Oggetto: Valutazione d’Impatto Ambientale. Progetto di un impianto di produzione di energia elettrica da fonte eolica e delle opere ed infrastrutture connesse, denominato “Cazzato”, da realizzarsi nel territorio del Comune di Latiano, di potenza totale prevista pari a 10 MW – Proponente GAMESA Energia Italia S.p.A.. **Osservazioni e controdeduzioni al preavviso di diniego all’accoglimento dell’istanza ai sensi dell’art. 10bis della Legge 241/90 e s.m.i. ricevuti da codesta Società in data 21/11/2014 con lettera del 20/11/2014 prot. 68984**

le seguenti controdeduzioni alle risultanze esposte dal Vs spettabile ufficio con comunicazione del 20/11/2014 prot. n. 68984, ricevuta dalla scrivente in data 21/11/2014:

Società Proponente: Gamesa Energia Italia S.p.A.	regione: Puglia	progetto: <i>Controdeduzioni al Preavviso di Diniego</i>	Parco Eolico CAZZATO		tavola: ALLEGATO I
provincia: Brindisi	comune: Latiano	data: Novembre 2013	elaborato: Planimetria dell'Area su Ortofoto DG PaBAAC - http://sitap.beniculturali.it/	dimensione: A3	scala: 1:15 000

Societa' Proponente: Gamesa Energia Italia S.p.A.	regione: Puglia	progetto: <i>Controdeduzioni al Preavviso di Diniego</i>	Parco Eolico CAZZATO		tavola: ALLEGATO II
provincia: Brindisi	comune: Latiano	data: Novembre 2013	elaborato: Planimetria dell'Area su CTR	dimensione: A3	scala: 1:15 000

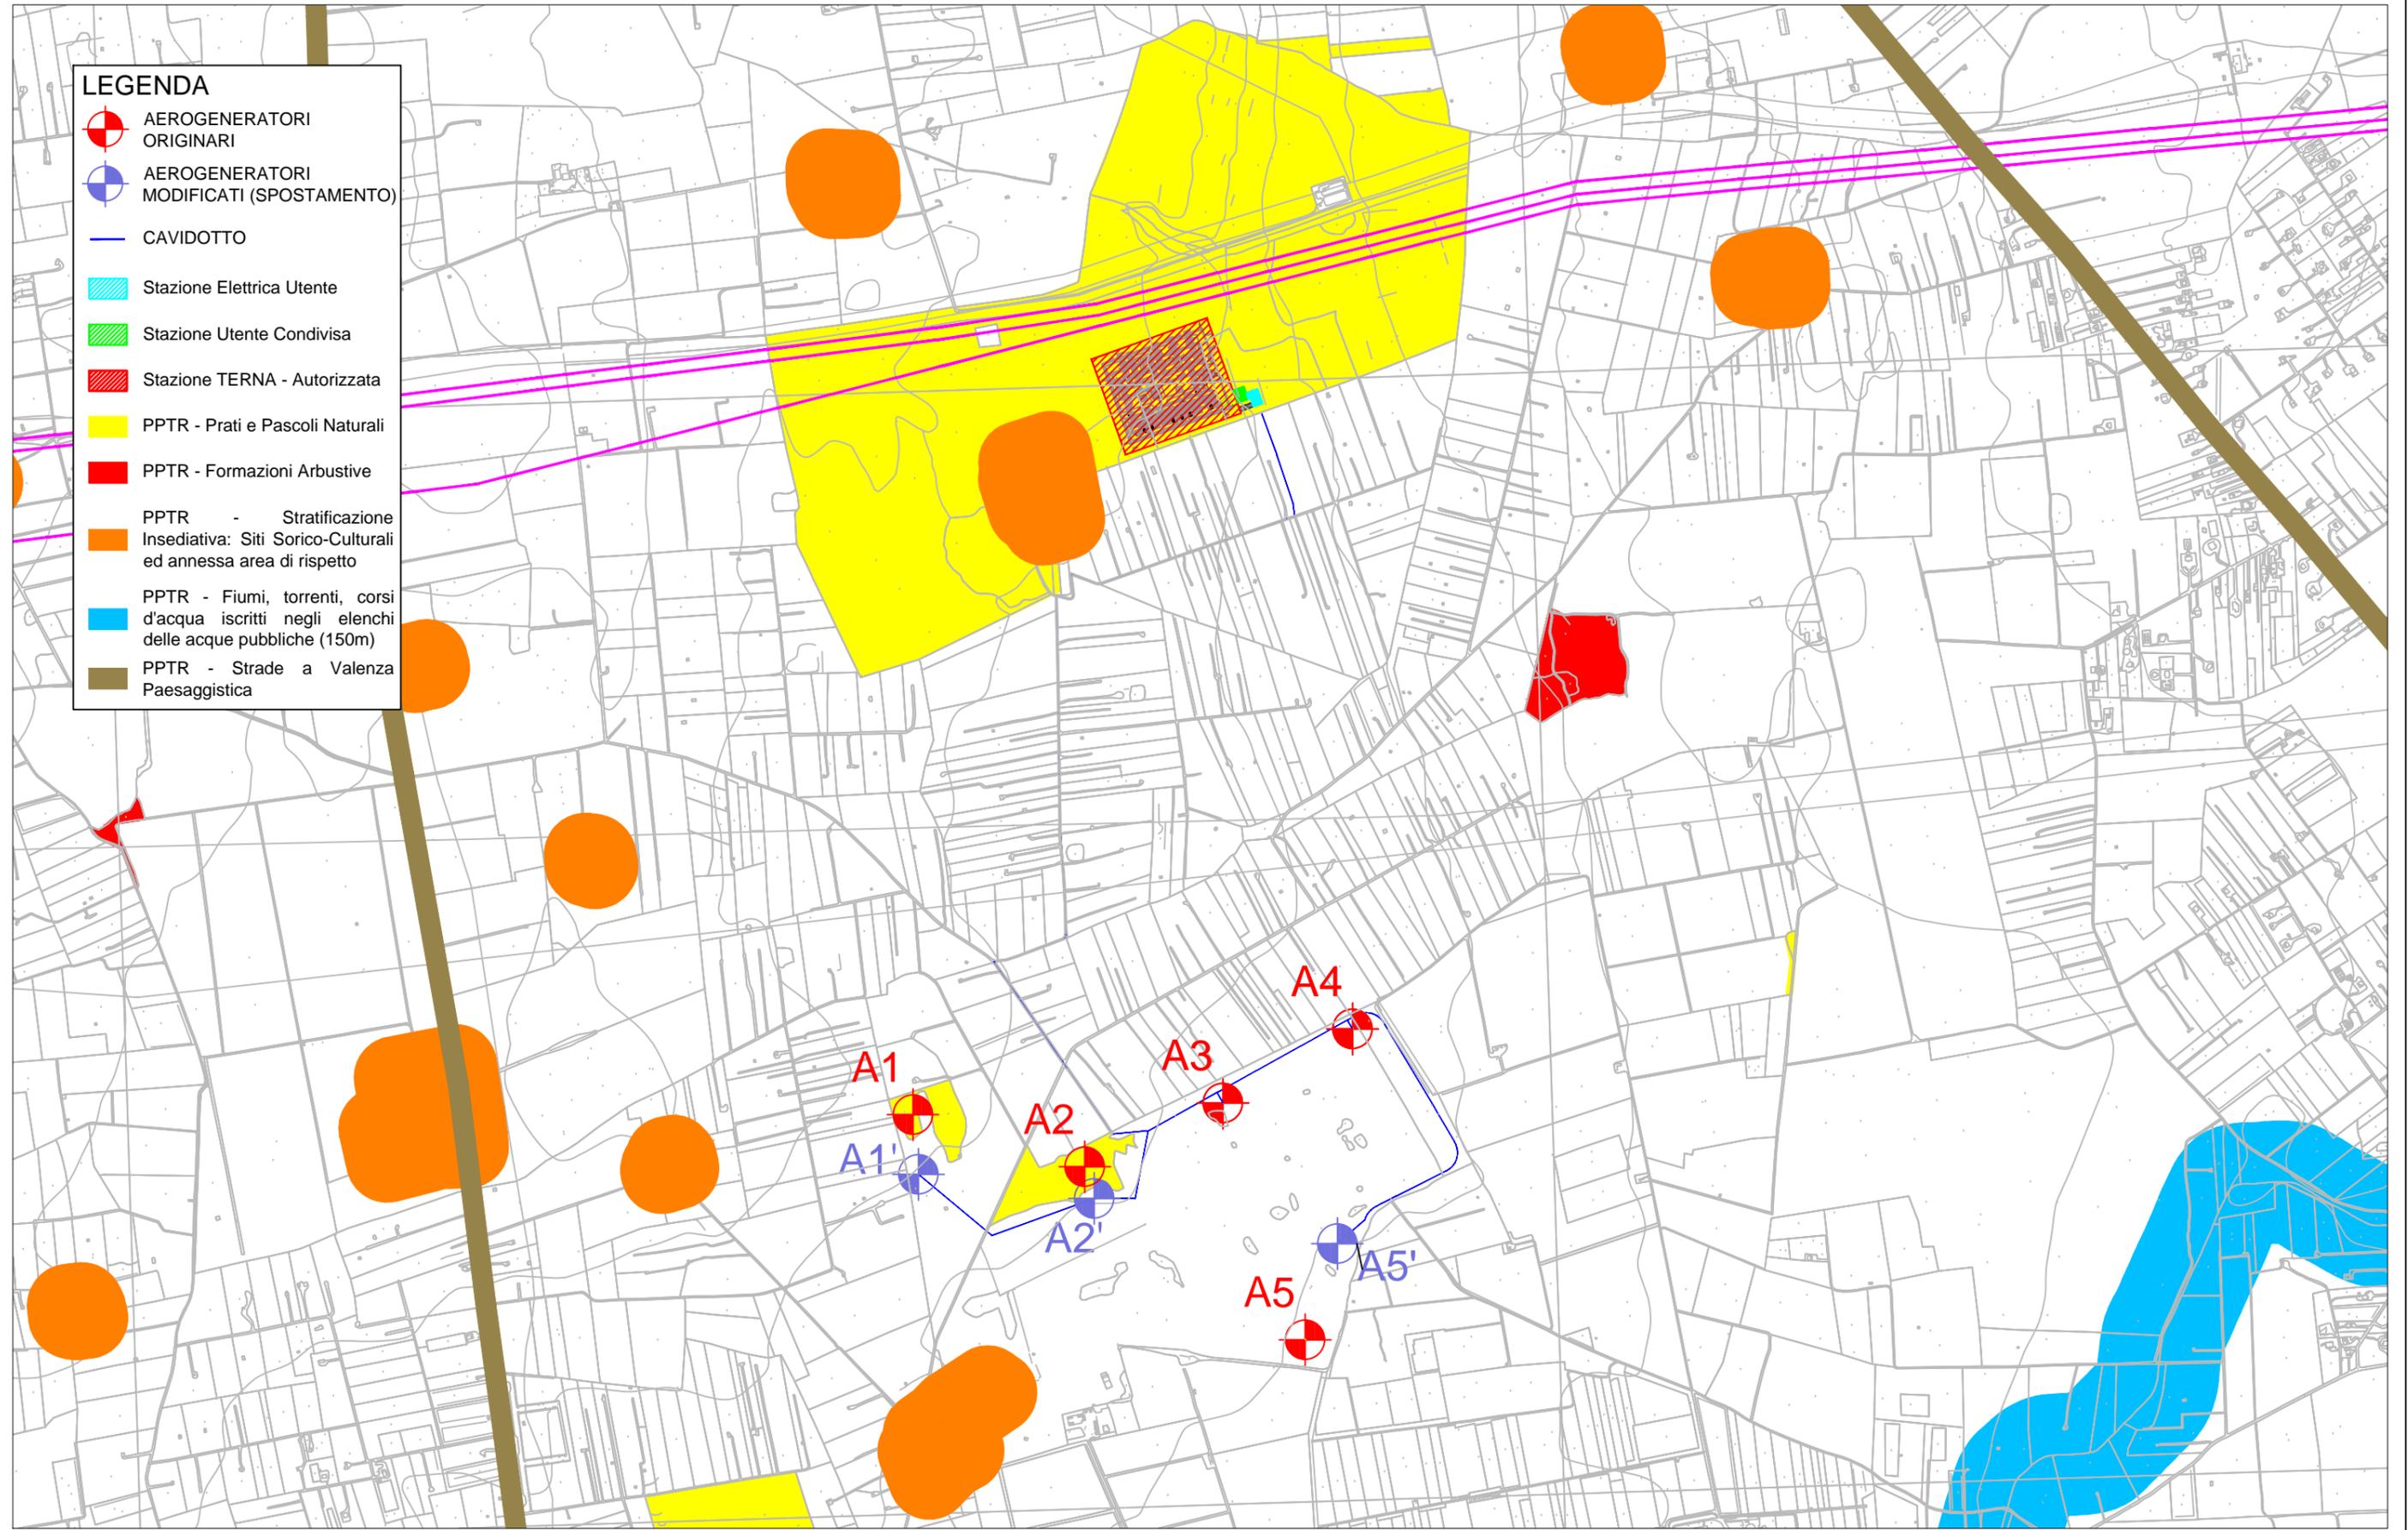
Negli ALLEGATI II, III e IV sono riportate le nuove posizioni con l'evidenziazione della non interferenza con le aree su dette. Da questi allegati si evince anche lo spostamento della WTG A5, spostamento proposto per ottemperare alle problematiche legate alla presenza di un edificio di civile abitazione (tale aspetto sarà ripreso nel seguito).

- WTG A1': X=731115,8215 Y=4495893,3208
- WTG A2': X=731551,5009 Y=4495833,4932
- WTG A5': X=732153,4696 Y=4495721,9980

Societa' Proponente: Gamesa Energia Italia S.p.A.	regione: Puglia	progetto: <i>Controdeduzioni al Preavviso di Diniego</i>	Parco Eolico CAZZATO		tavola: ALLEGATO III
provincia: Brindisi	comune: Latiano	data: Novembre 2013	elaborato: Planimetria dell'Area su CTR	dimensione: A3	scala: 1:5 000

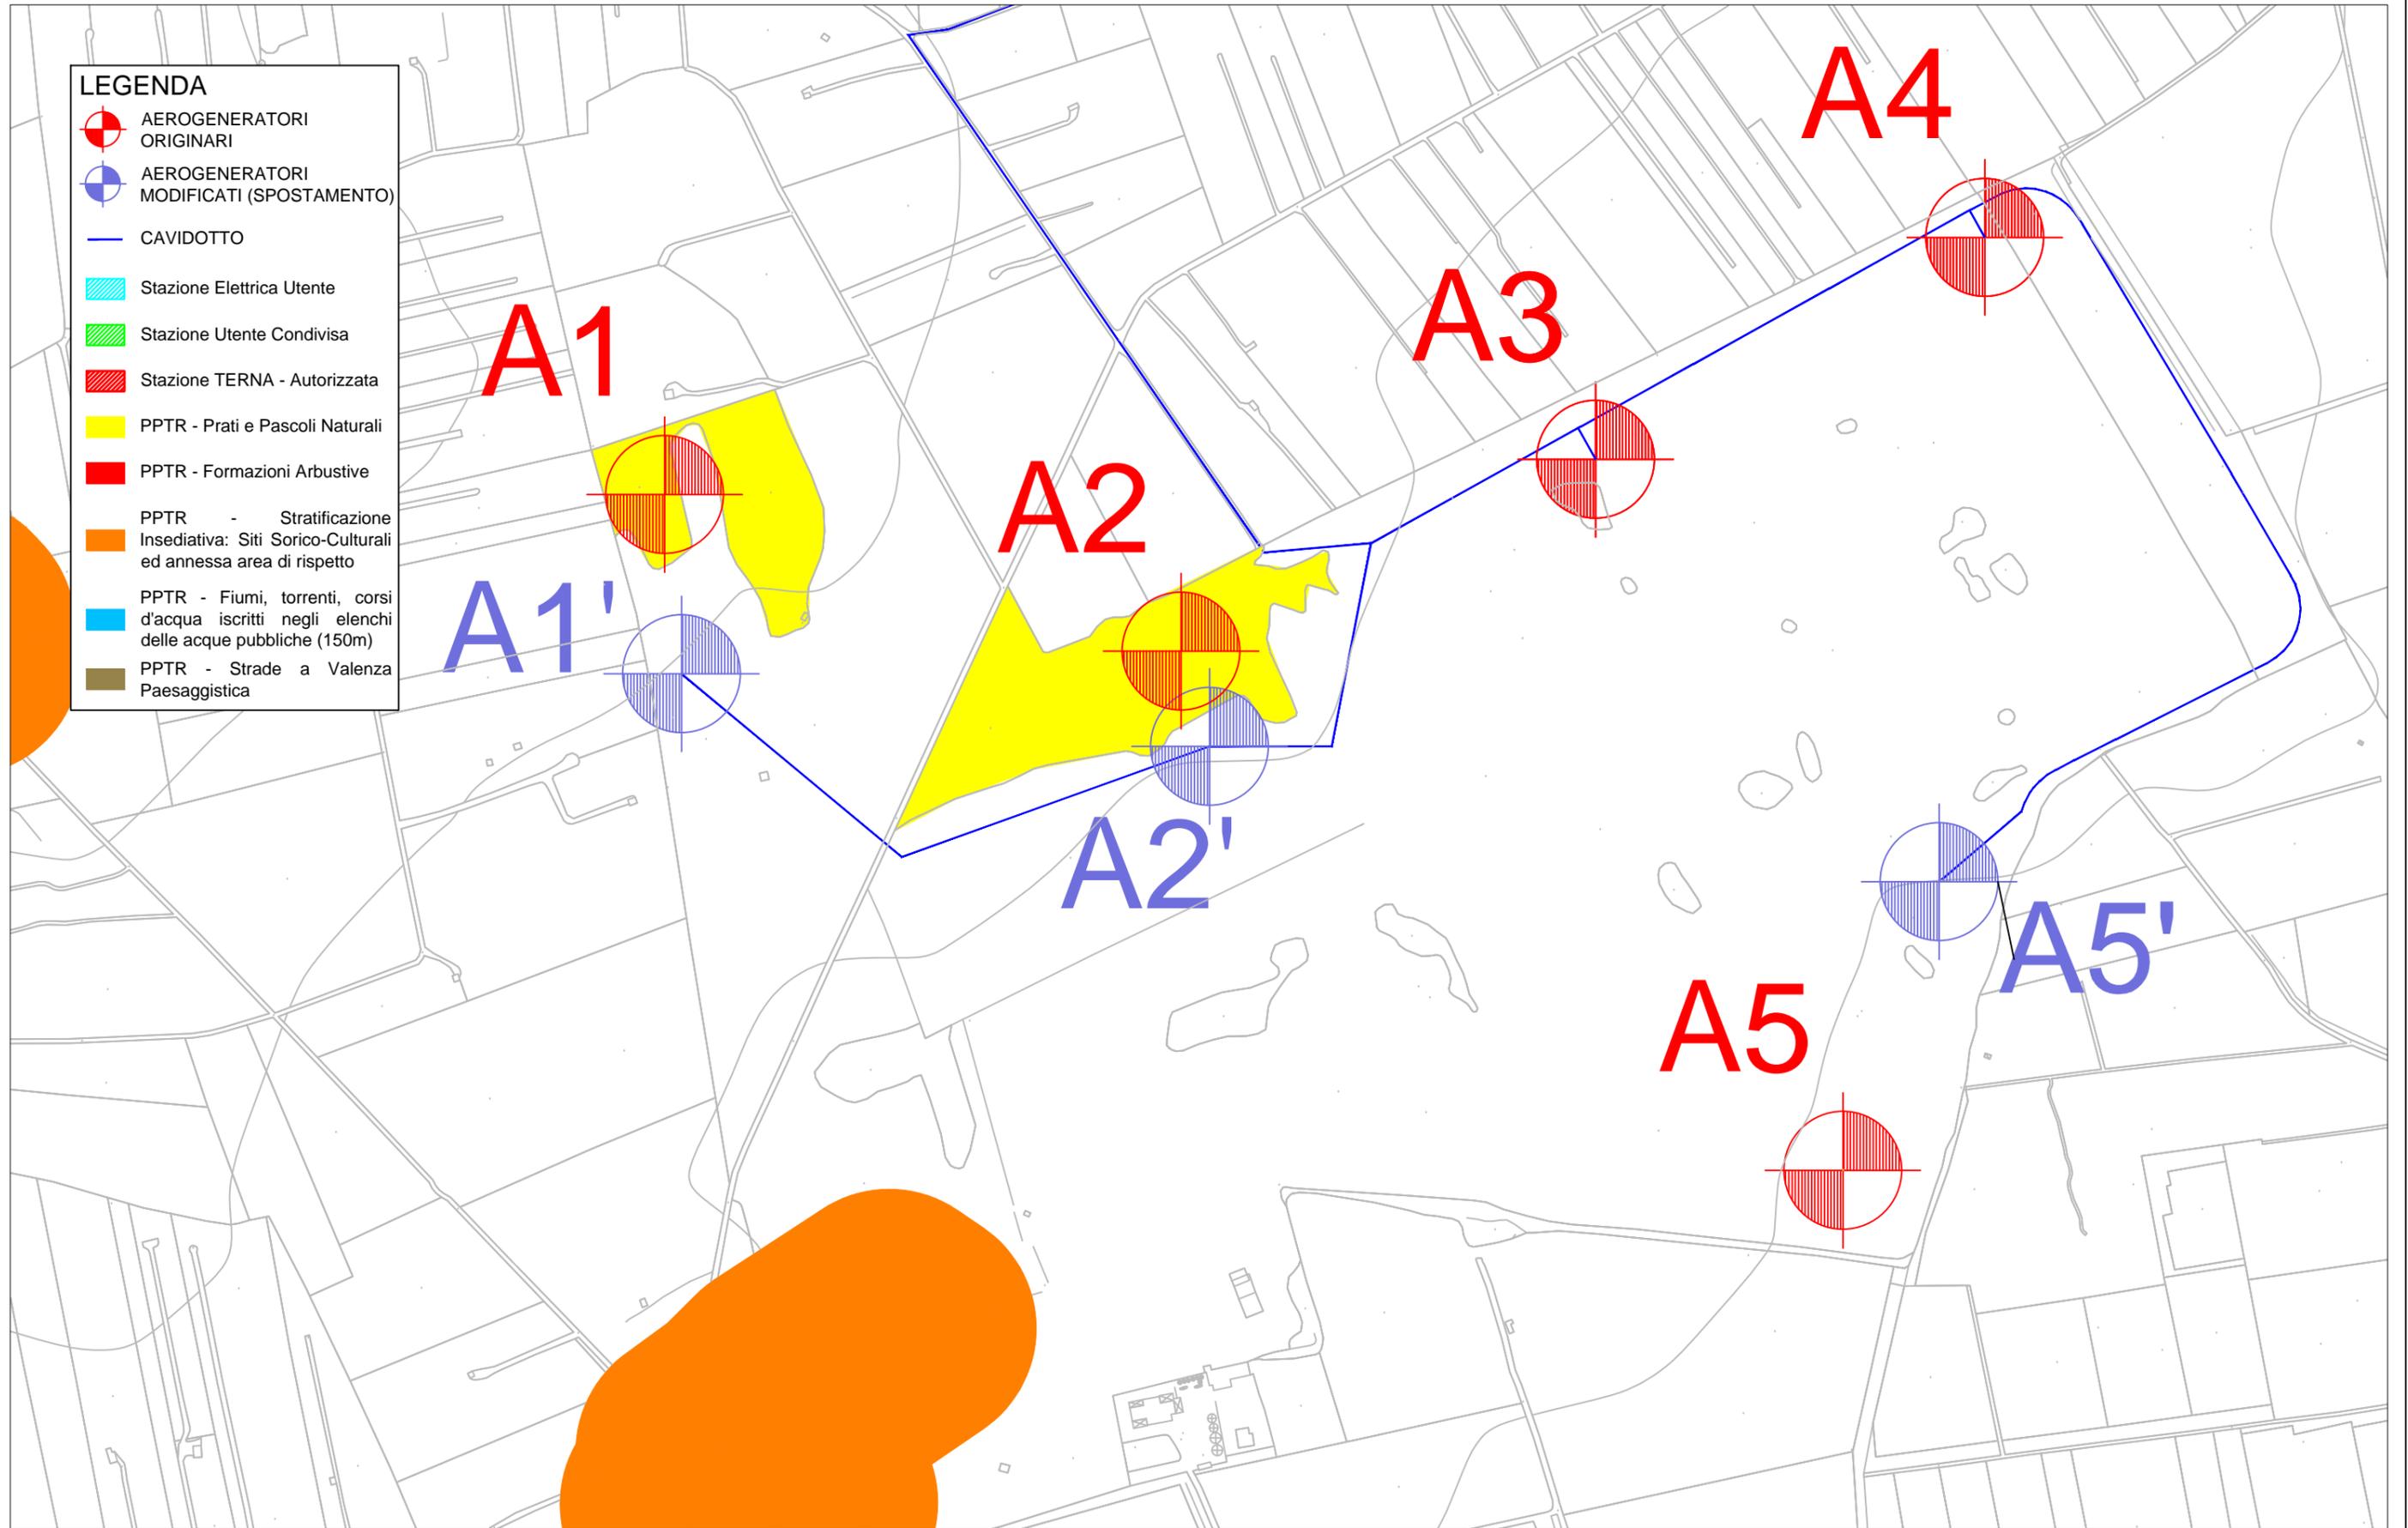
in pieno spirito di collaborazione e di eliminazione di possibili e future interferenze, propone lo spostamento delle WTG A1 e WTG A2, in posizione esterna alla delimitazione delle aree denominate UCP-Prati e Pascoli.
